项 目 名 称：阜康断裂带台 60 井区三叠系克拉玛依组油藏评
价井工程

《阜康断裂带台 60 井区三叠系克拉玛依组油藏评价井工程报告表》

专家意见修改说明

图6 本项目与生态保护红线位置关系示意图

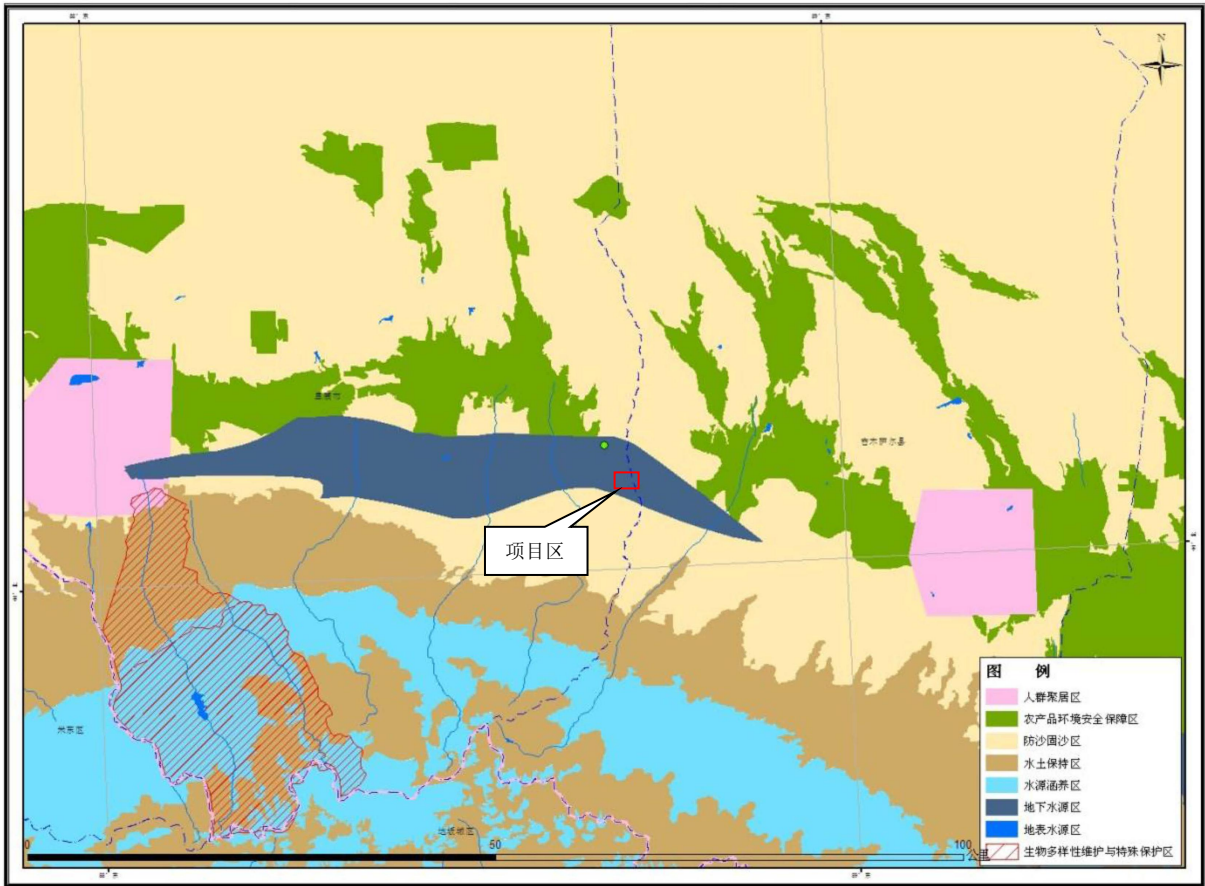
4. 按导则要求，完善大气环境质量现状评价内容，补充 4 口井与生态保护红线位置关系图，细化生态恢复措施，明确生态恢复措施工程量。核实环保投资。

已补充项目与生态保护红线位置关系图，见 P13 中的图 6。

图9 本项目土地利用现状图

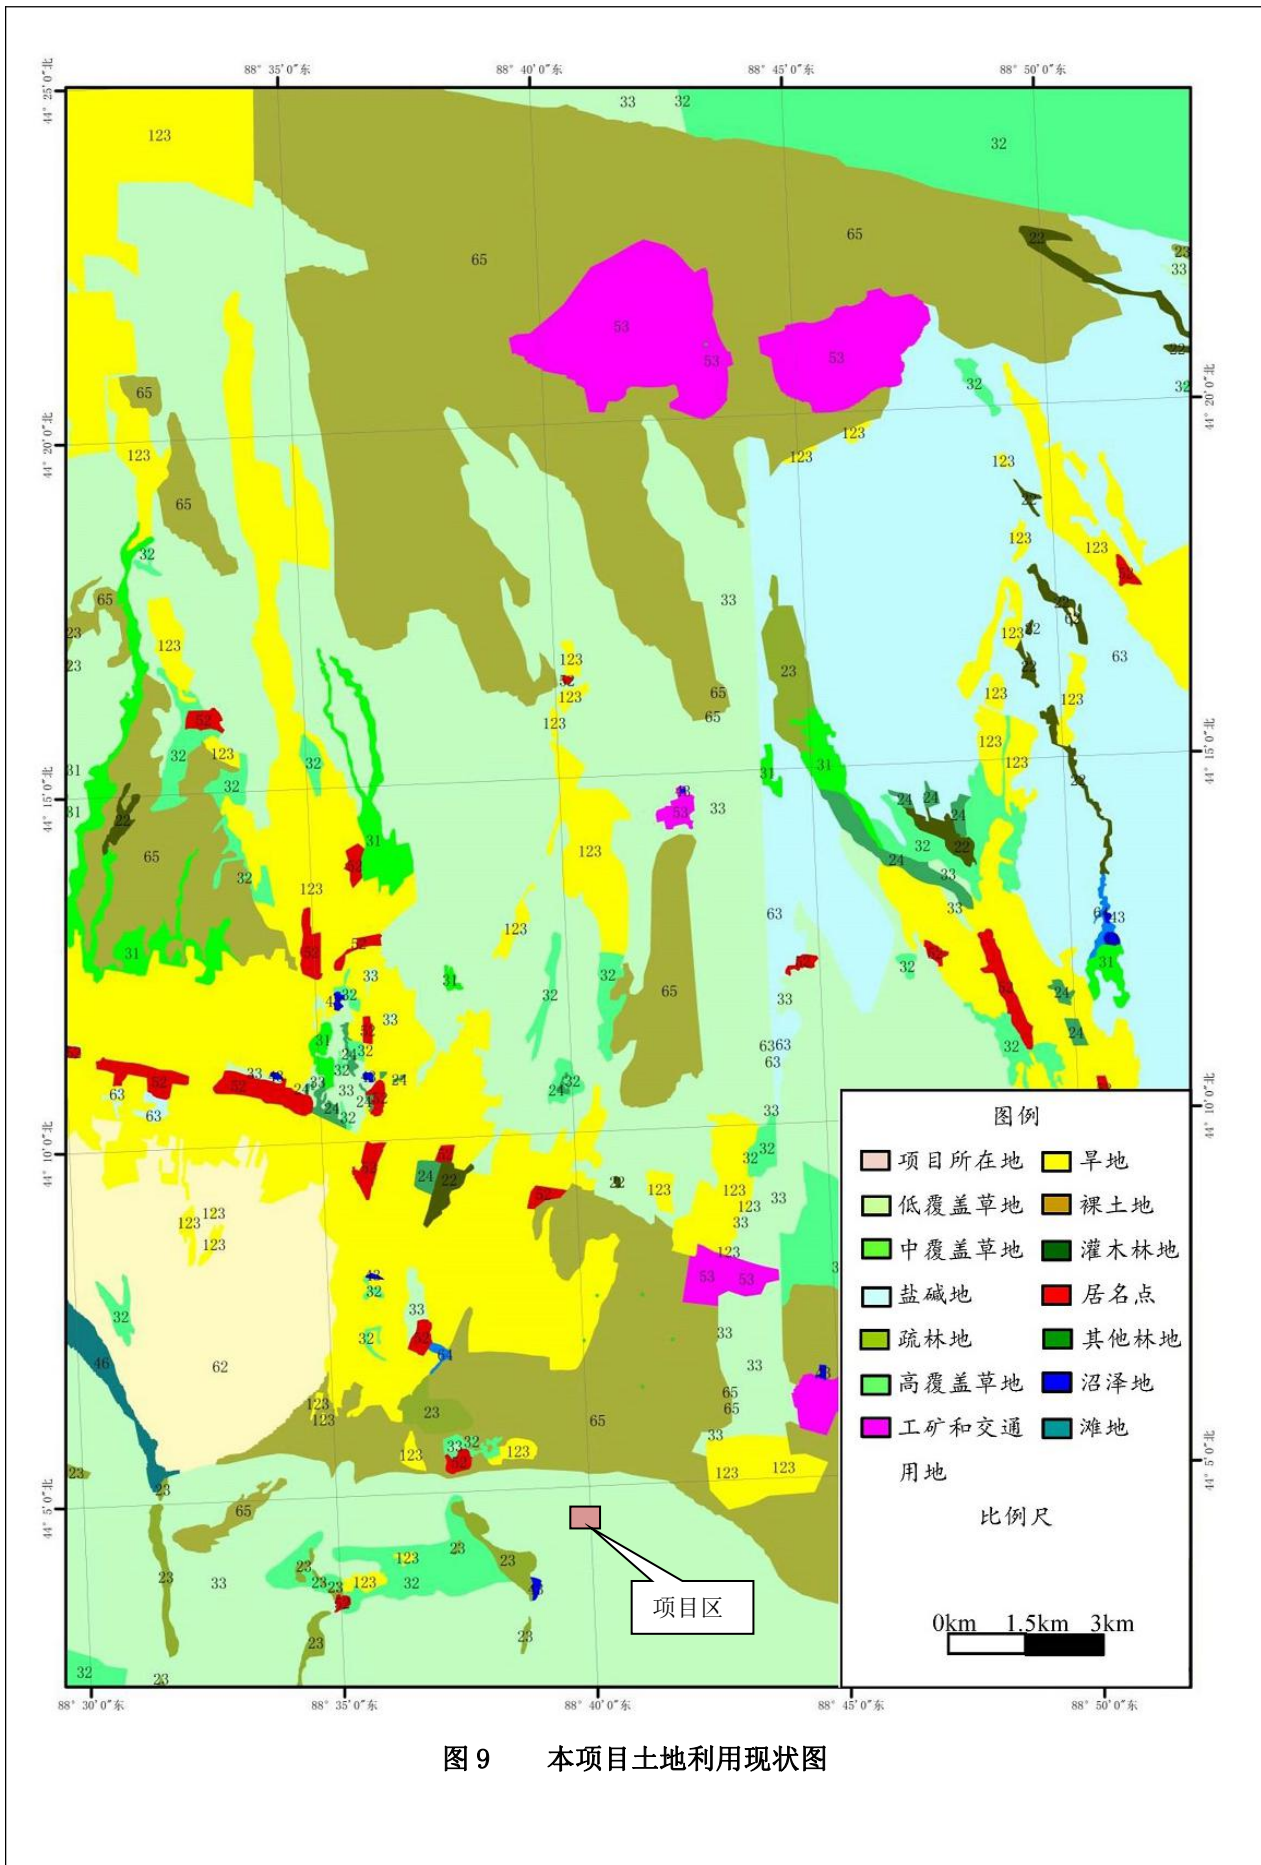
2. 完善生态环境现状调查，按照评价导则要求补充相关生态图件。

修改说明：已完善生态环境现状调查，根据生态导则补充土地利用类型图，见 P23 中图 9。

图 10 本项目评价范围示意图

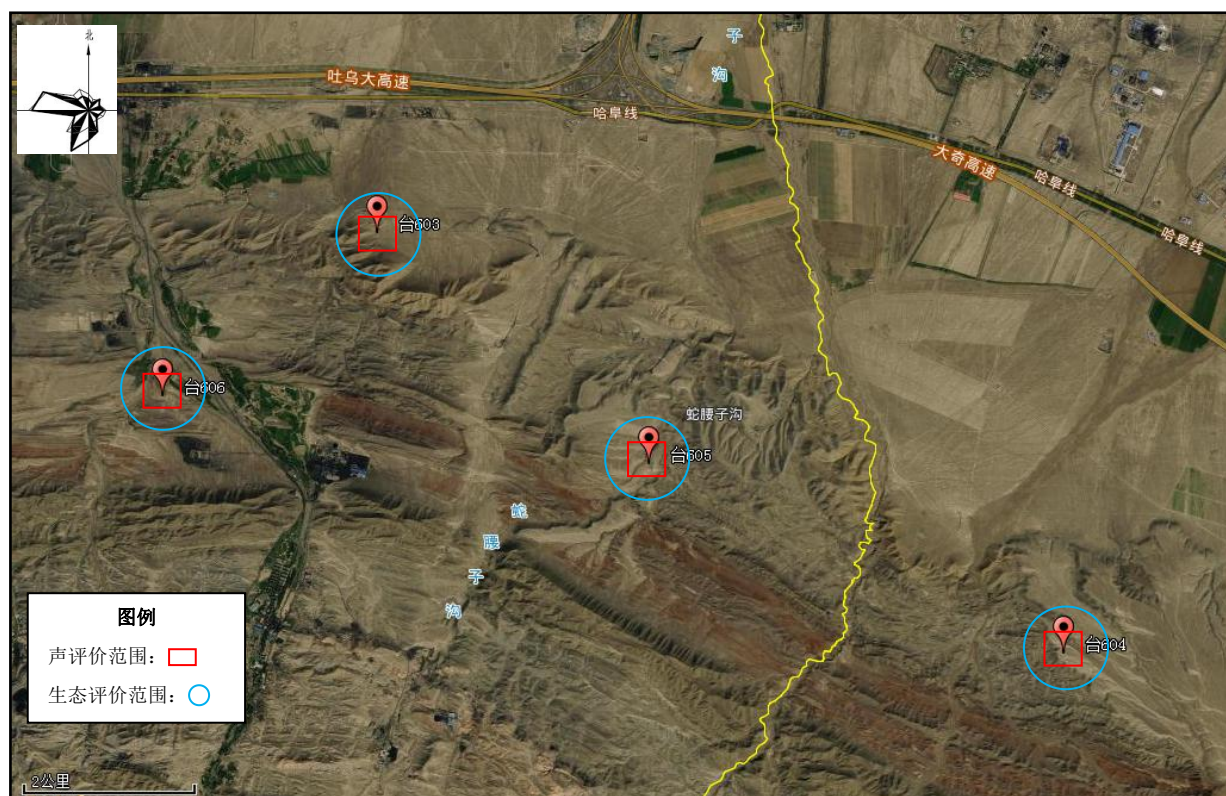
4. 按现行环保验收技术指南和规范要求，补充完善监测计划和环境管理要求，补充挥发性有机物(非甲烷总烃)监测要求。补充评价范围图、生态环境保护措施示意图。补充完善审批登记表。

已补充项目评价范围图，见 P25 中图 10；补充生态保护措施示意图，见 P48 中图 14；补充完善登记表内容。

图 12 本项目分区防渗示意图

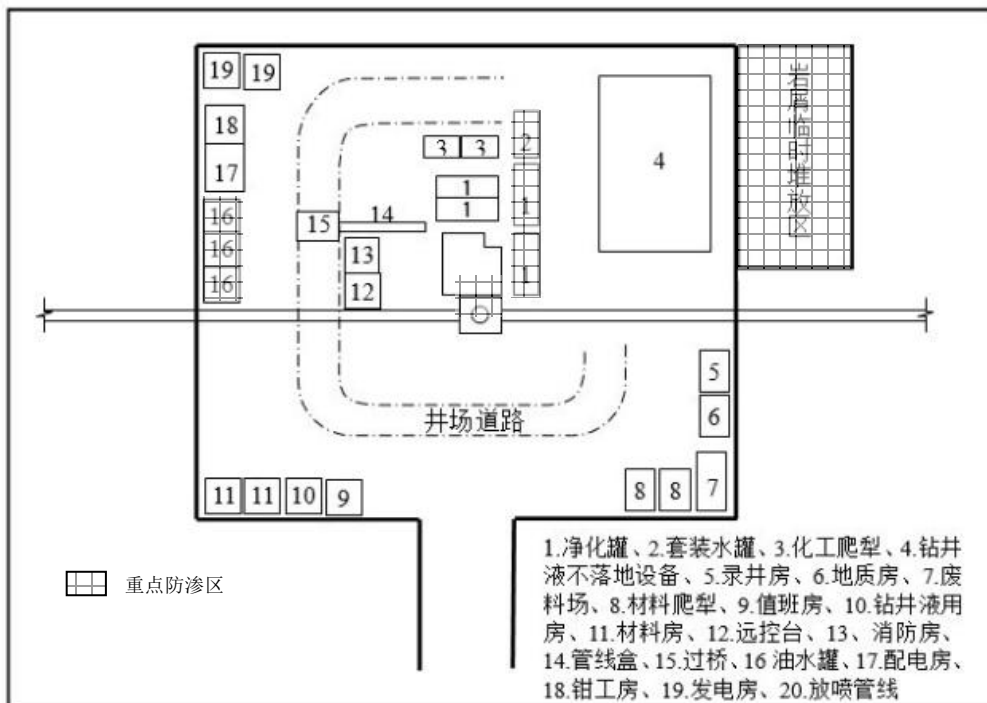
3. 完善地下水污染防治措施，列表给出井场主要生产设施(设备)所采取的防渗方案并分析其可行性，补充井场防渗分区示意图。

修改说明：已补充井场主要设施采取的防渗措施，并分析其可行性，见 P40 中项目分区防渗内容；补充了井场防渗分区示意图，见 P40 中的图 12。
